POSOUZENÍ POVODÍ A KAPACITY JIRENSKÉHO POTOKA V KATASTRÁLNÍM ÚZEMÍ HORNÍ POČERNICE

Příloha P.9.6

POSOUZENÍ INVESTIČNÍHO ZÁMĚRU „OBYTNÝ SOUBOR BERANKA II“

Předmětem je posouzení projektové dokumentace "Obytný soubory Beranka II" z hlediska návrhu odvádění splaškových vod a dešťových vod ve vztahu k Jirenskému potoku.

Obr. 1 – Zájmová oblast v hydrologické mapě s vyznačením základního staničení recipientu

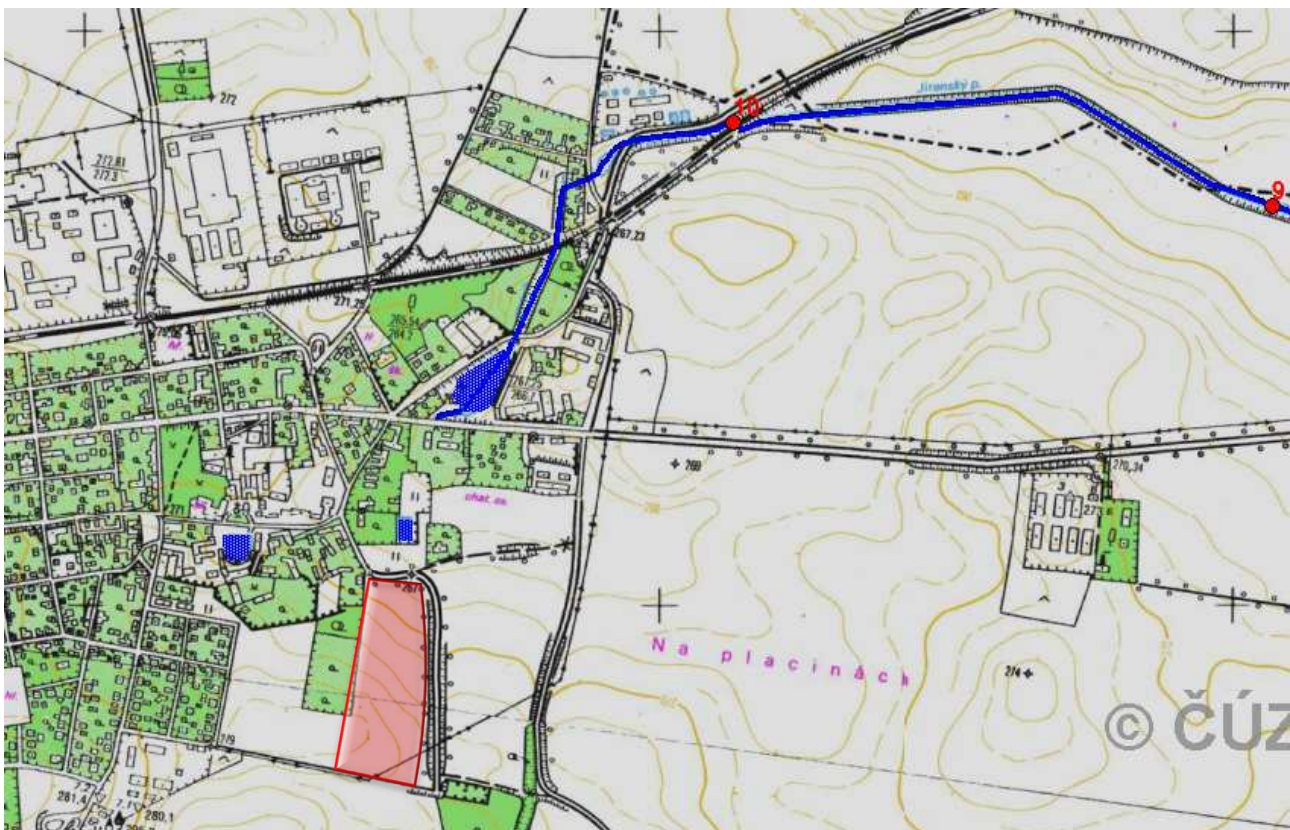
Zájmové území se nachází na území hlavního města Praha v městské části Praha 20 – Horní Počernice jižně až jihozápadně od Podosychrovského rybníka. Historicky se jednalo o zemědělské pozemky, které jsou dle územního plánu uvažovány k zastavění. Konkrétní lokalita Beranka II se nachází západně od ulice K odpočinku na pozemku mírně svažitém k severovýchodu.
